Thuillies, le 12 mai 2025

Administration Communale de Thuin  
A l'attention de Mme CADROBBI  
Service de l'environnement  
rue Grande 36  
6530

Concerne : Observations et remarques  
Enquête Publique pour la construction de 11 éoliennes  
sur la plaine de Florenchamps (2025)

(Figure 33 : Carte des zones de consultation de la DRIGM au niveau du site du projet (source : SPW ARNE, 2023), p93).

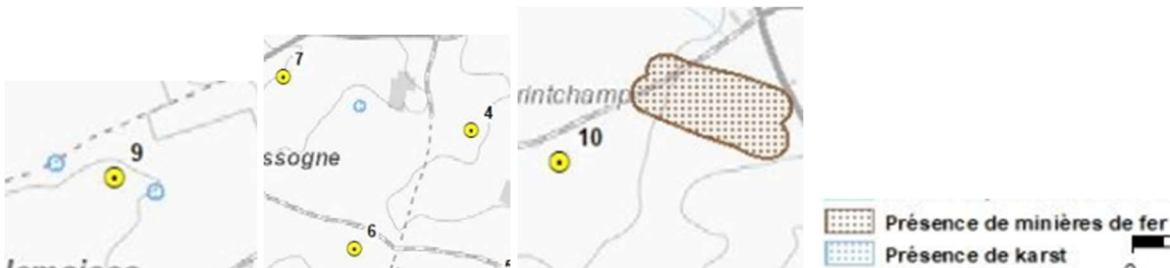
Premièrement, cet avis de la DRIGM **date de 2017**, comme le précise l'auteur. Cette affirmation « bien qu'aucun phénomène karstique ne soit répertorié au niveau du site du projet ». n'est donc pas à jour.

Il serait utile de demander un avis plus récent. La carte 5a géologie et la fig 33 (p93) DRIGM **2023**, nous montre que cette affirmation est **actuellement fausse**.

Sur cette figure 33,

L'éolienne 9 est entouré de deux phénomènes karstique.

un phénomène karstique est présent entre les éoliennes 1,4 ,6.

L'éolienne 10 se trouve à 300m d'une zone présentant des minières de fer.

**De plus l'AVIS de la DRIGM n'est pas à jour, il date de 2017. Des cartes récentes(2023) de la DRIGM indique des phénomènes karstiques dans la zone du projet.**

Figure 109 : Localisation du projet sur la carte archéologique de Wallonie (source : WalOnMap, 2023).

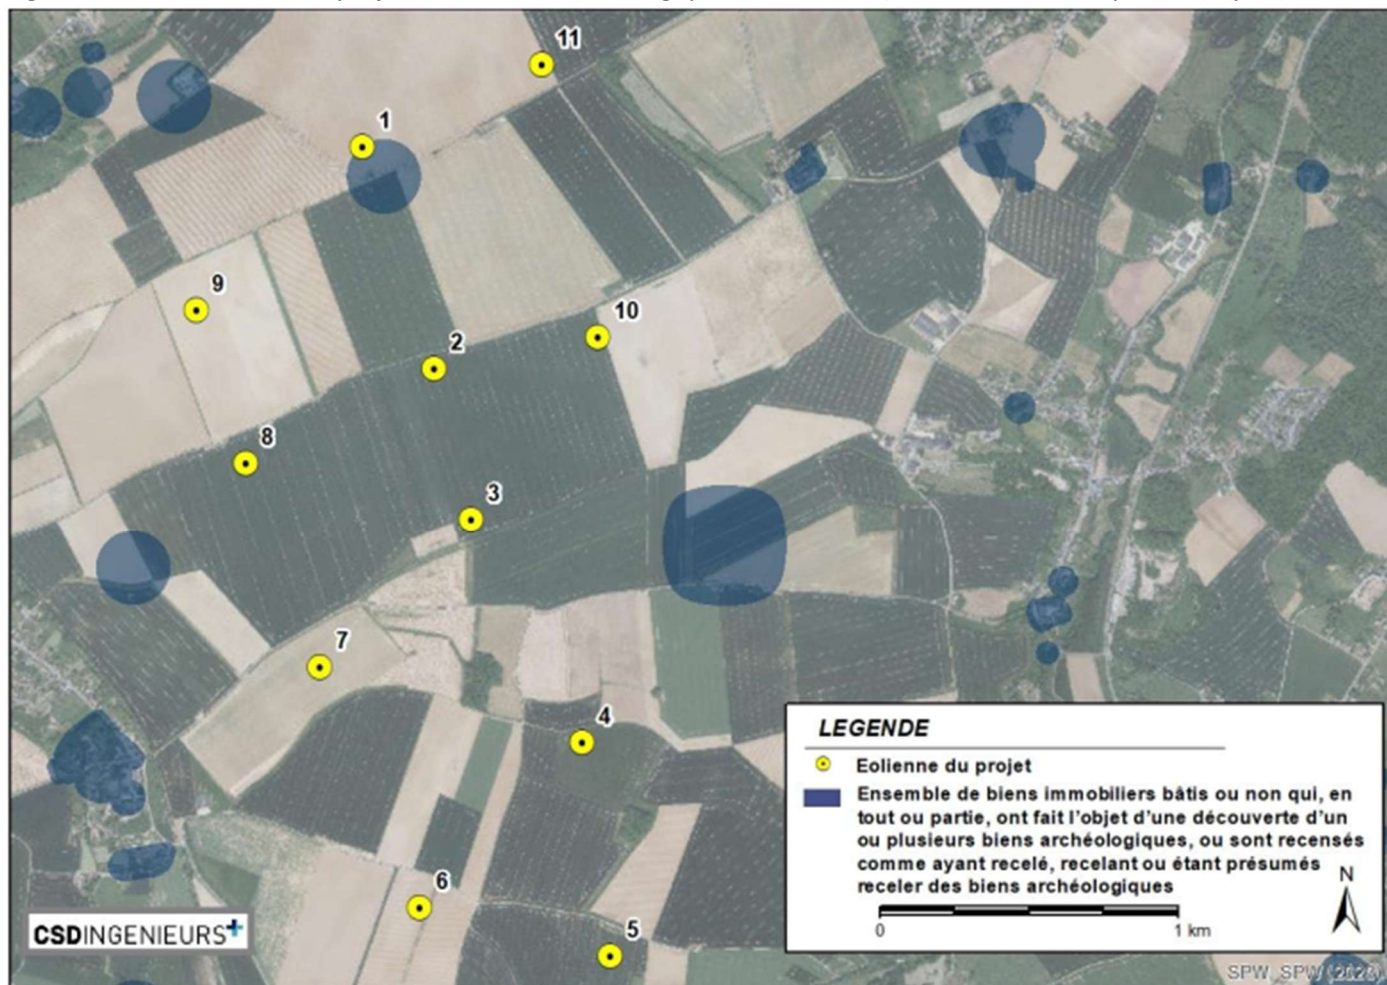
L'auteur précise « Il apparaît que l'éolienne n°1 est reprise au sein d'une zone identifiée sur la carte archéologique de Wallonie. » (p68, pt 4.6.3.7.10)

L'auteur n'a pas bien regarder la carte, la cabine de tête et son poste de transformation sont également dans une zone identifiée sur la carte archéologique de Wallonie.

**L'avis demandé à l'AWaP n'est pas complet.**

carte 06 milieu biologique

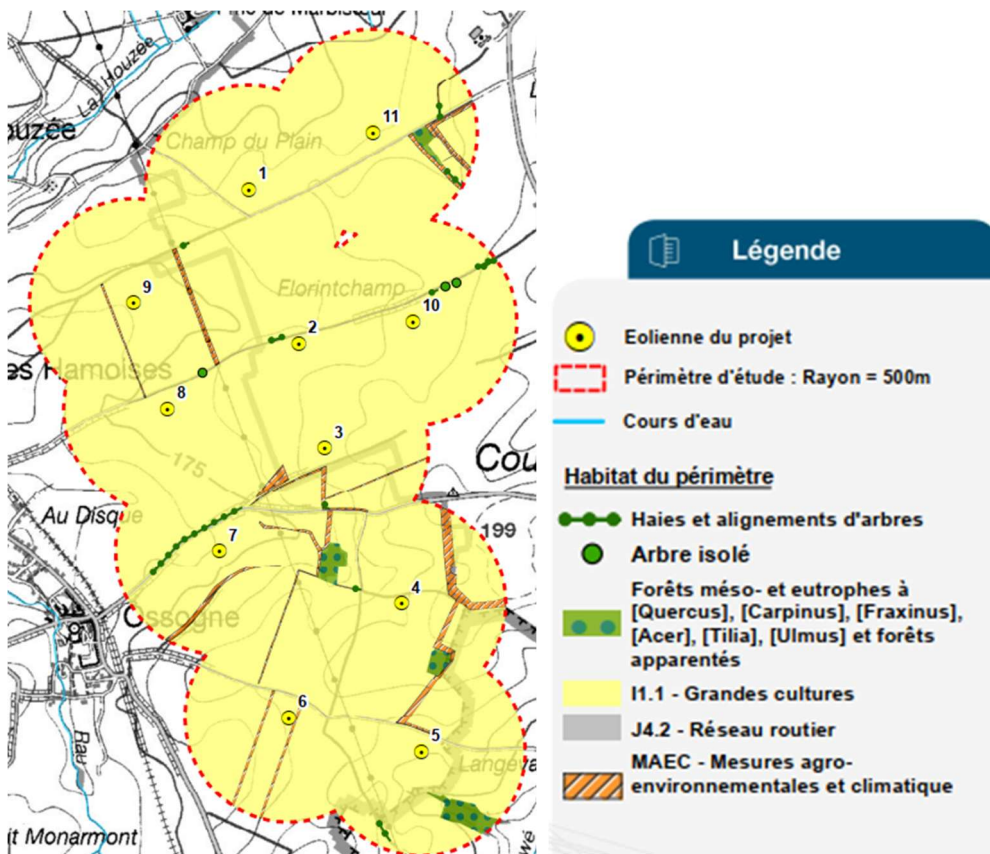
L'auteur du projet nous dit (p171 pt4.5.3.9) : « Au vu du réseau écologique réduit sur le site et **de l'absence de lisières forestières à moins de 200 m des éoliennes projetées**, la réalisation d'un suivi chiroptérologique en continu en altitude n'a pas été estimée nécessaire. »

L'auteur a mal regardé sa carte, près de l'éolienne 11 à approximativement à 195m se trouve un massif forestier. Cette mesure a été effectuée avec WalOnMap et les coordonnées Lambert 72 de l'éolienne 11 p28 tableau 9 (voir ci-dessous)

Figure 70 : Localisation des points d'écoute utilisés lors des inventaires chiroptérologiques. (p172, pt 4.5.3.9.2 )

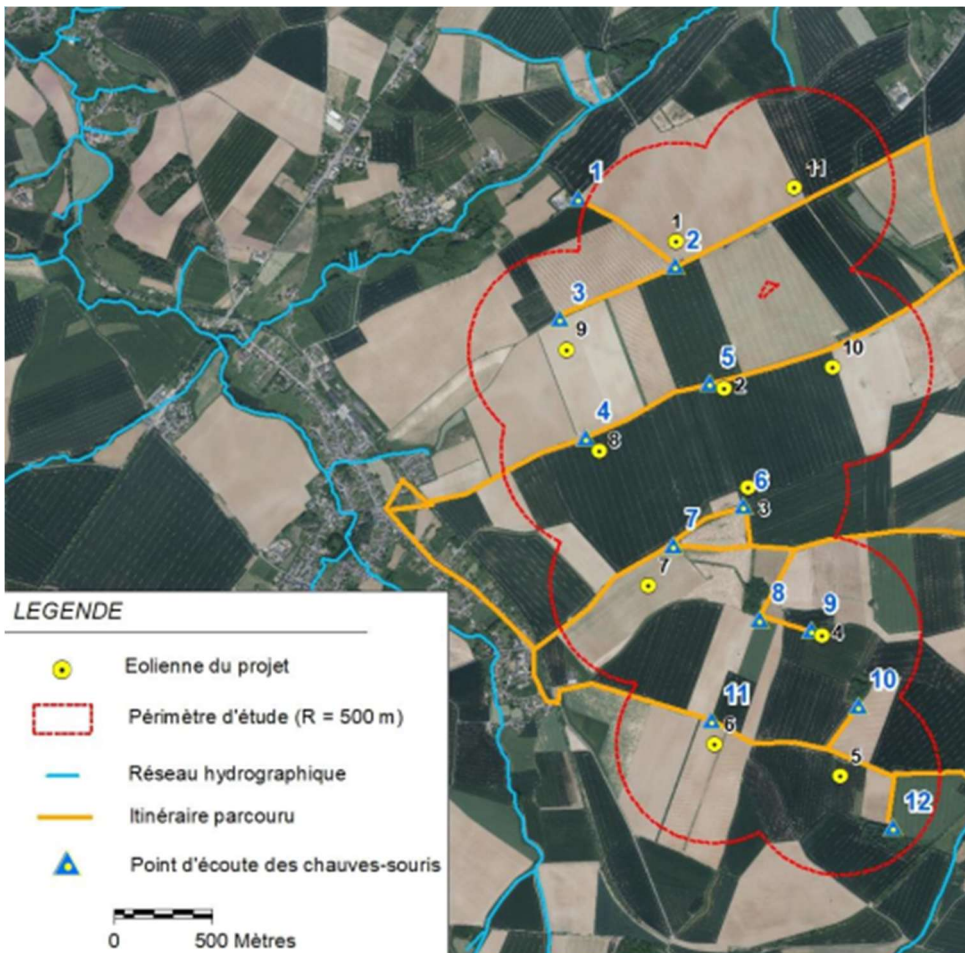
D'abord, il faut comprendre que pour l'auteur 500m = 1km (!), d'après la légende de la fig 70 ci-dessous.

**trois de ces points posent problèmes :**

Fig 130 p89 pt 4.6.5.5.2

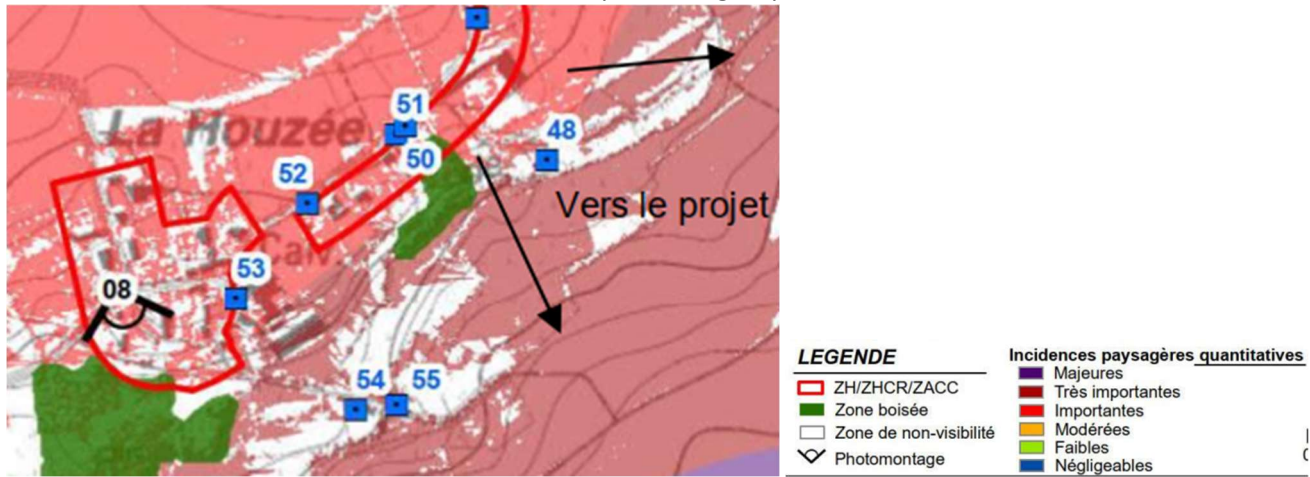
Sur cette simulation, le bâtiment situé au point 48 est sensé ne pas voir les éoliennes, or que son jardin est face à la plaine et qu'une seule rangée de grands saules espacés d'environ 10m et taillé en têtard cache la vue en été. L'hivers il n'y aura pas de feuilles et les éoliennes seront très visibles. Dans notre pays, la période sans feuilles sur les arbres représente environ 6 mois de l'année.

La végétation évolue fort durant les 30 ans d'exploitation des éoliennes, des arbres meurent, des arbres sont attaqués par des insectes, des champignons, d'autres sont taillés, ...d'autres sont plantés. La croissance de la végétation demande du temps, elle est lente.

Fig 130 La Houzée et ses habitants

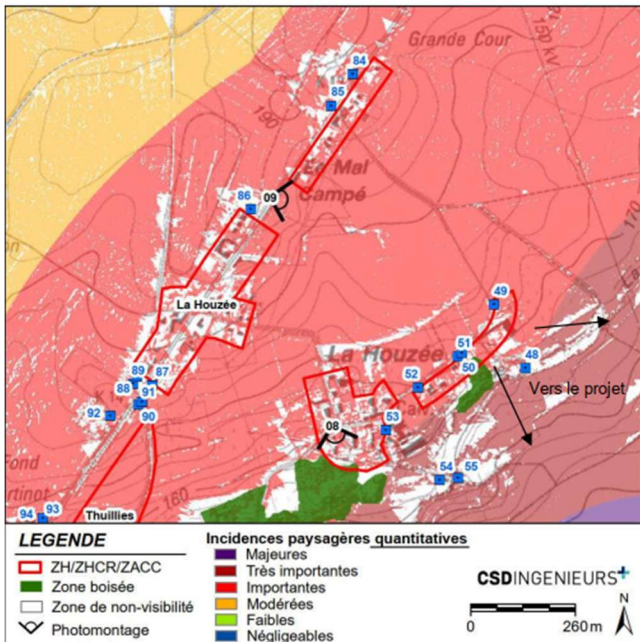
D’abord, il s’agit d’un hameau pas d’un village, le hameau est constitué de l’habitat groupé n°48à 55 sur fig 113 ci-dessous. La situation des habitations le long de la route de Beaumont (N53) est très différente de celles du hameau proprement dit, beaucoup plus près des éoliennes. Cette superficie est calculée en hivers ou en été ?

photomontage 09

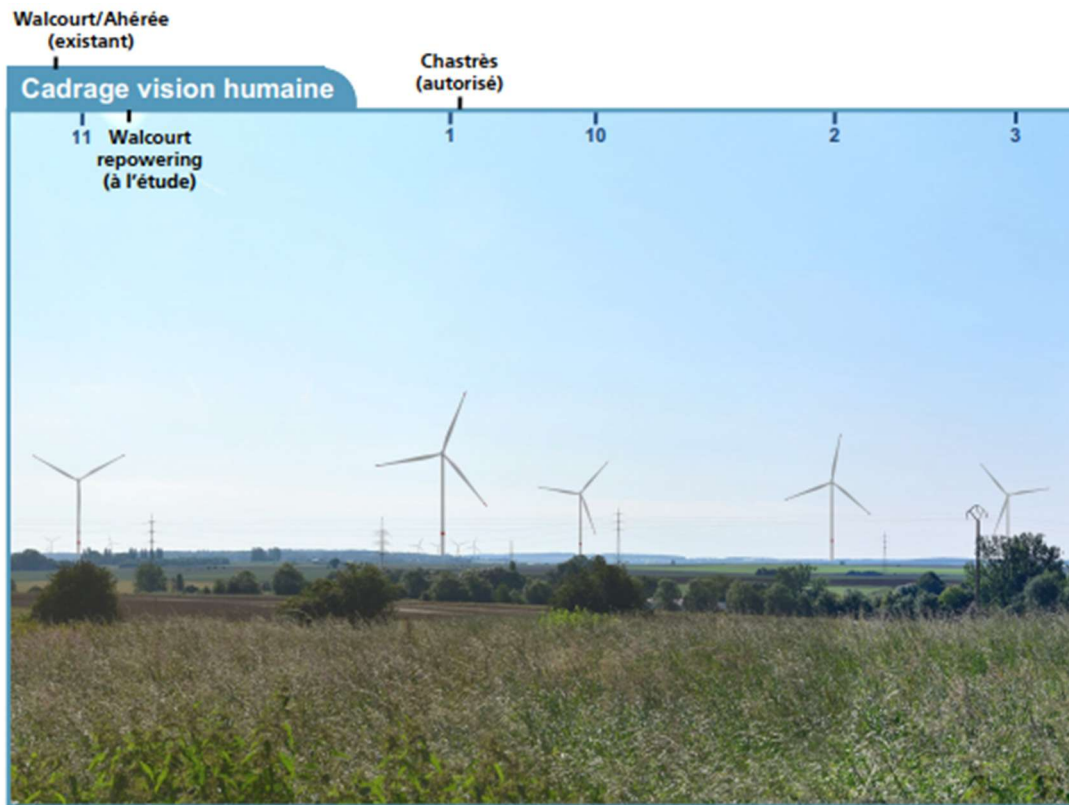
Ces photomontages devraient nous montrer l'impact paysager pour nos habitations, **de** nos habitations.

Comment qualifier ces propos de l'auteur : **mensongés, abusifs, .....**

fig 164 (p122)

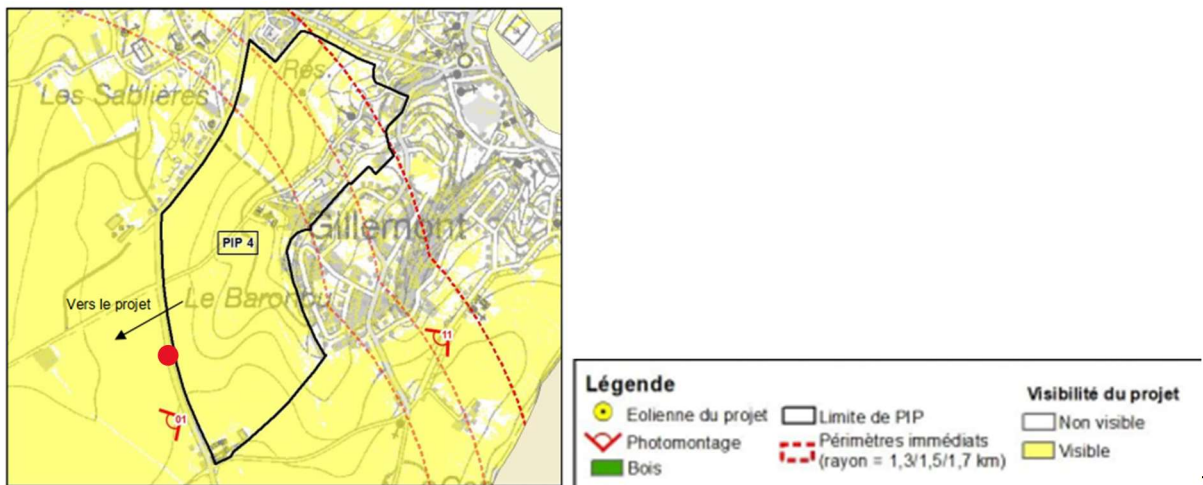
Une dizaine de mètres plus loin, toujours sur le même chemin de Florenchamps à Ham-sur-Heure, dans la PIP4. Ce point de vue est représenté par un point rouge sur le plan de la fig 164 ci-dessous.

Là, ils vont avoir difficile de cacher leurs éoliennes, les arbres fond une trentaine de mètres, les éoliennes fond 250m, 230m ou 200m suivant les variantes, c'est-à-dire 6 à 8 fois les arbres.

**L'auteur construit son argumentaire sur l'unique image biaisée qu'il a choisie.**

fig 163

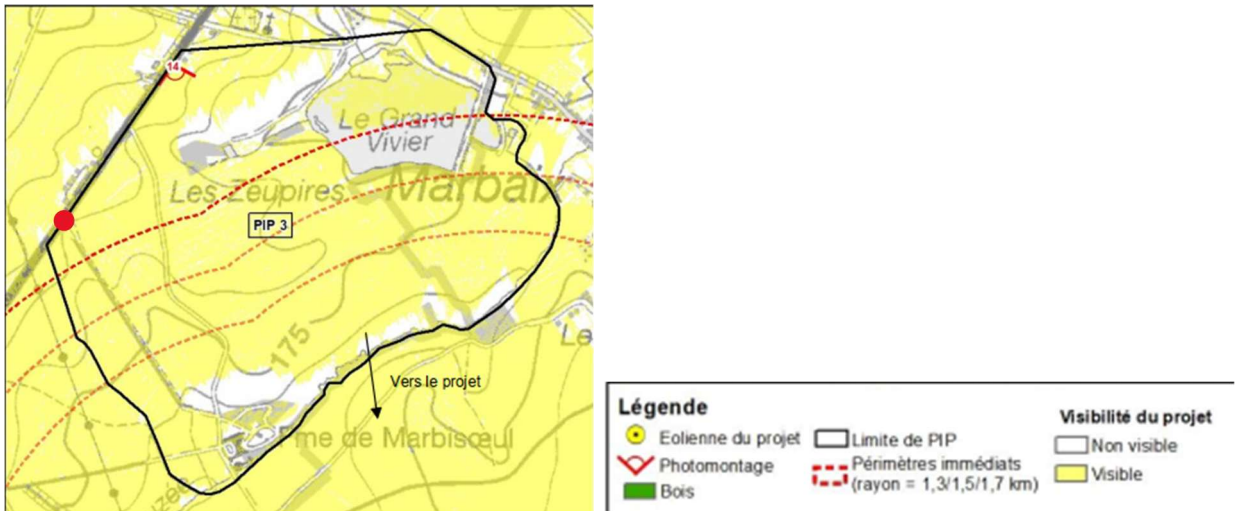
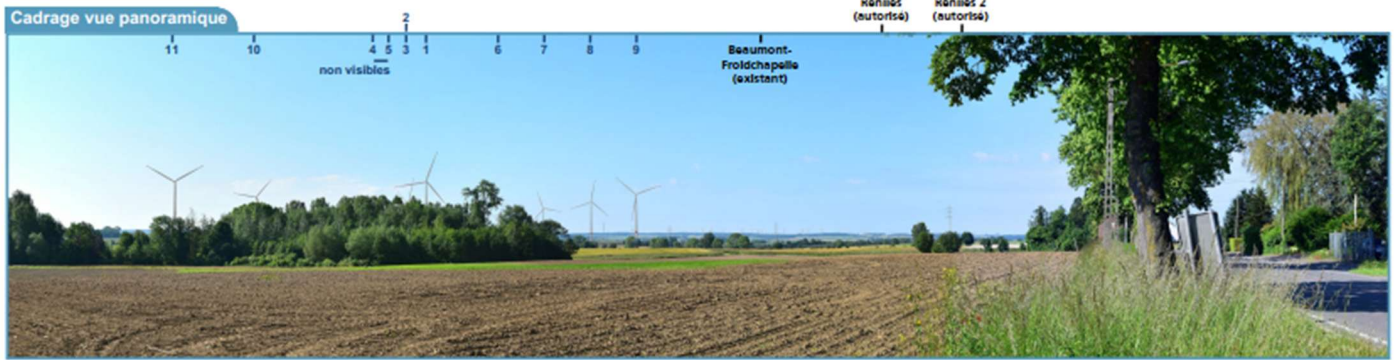
l'auteur de l'étude nous propose le point de vue photomontage 14 (voir position fig 163 ci-dessus)

L'auteur nous cache encore les éoliennes derrière un massif d'arbres à feuilles caduques.

Figure 113 : Localisation et regroupement des habitations (situées hors zone d'habitat) entre 625 m et 1,7 km du projet. Fig 113 p74 pt4.6.5.5

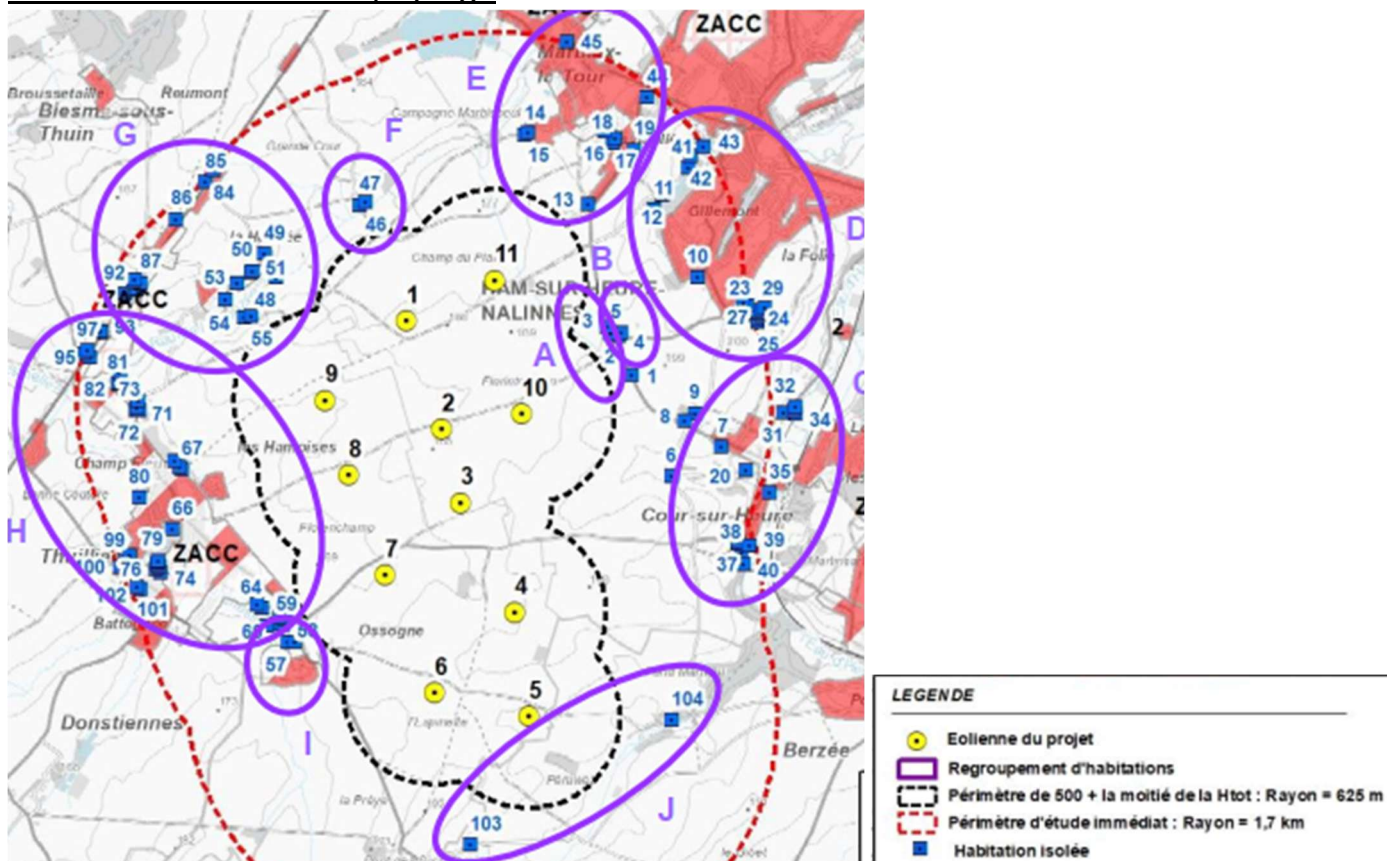
Les coordonnées Lambert ne sont pas données. Lorsqu'on habite une maison isolée trouver sa maison est déjà un jeu de piste, après il faut deviner à quel endroit correspond ce point, à rue, dans le jardin, à l'arrière de la maison,.....

carte 09a

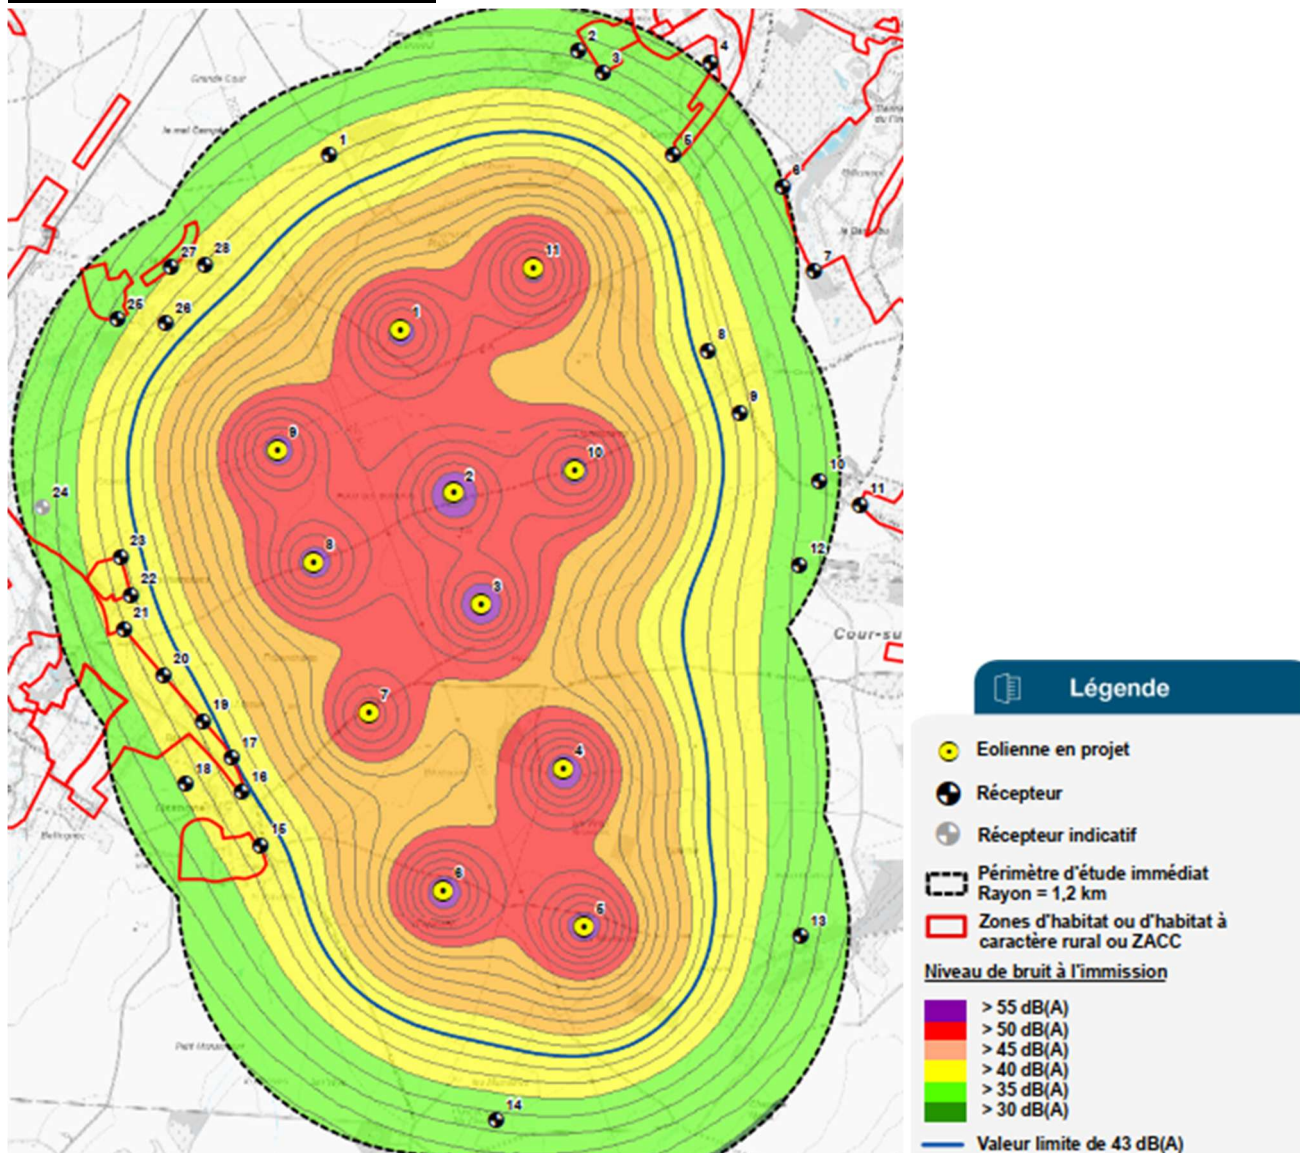
Ici le jeu de piste est autre, Les coordonnées lambert72 sont indiquées, mais il y a deux numéro 28 sur la carte. !
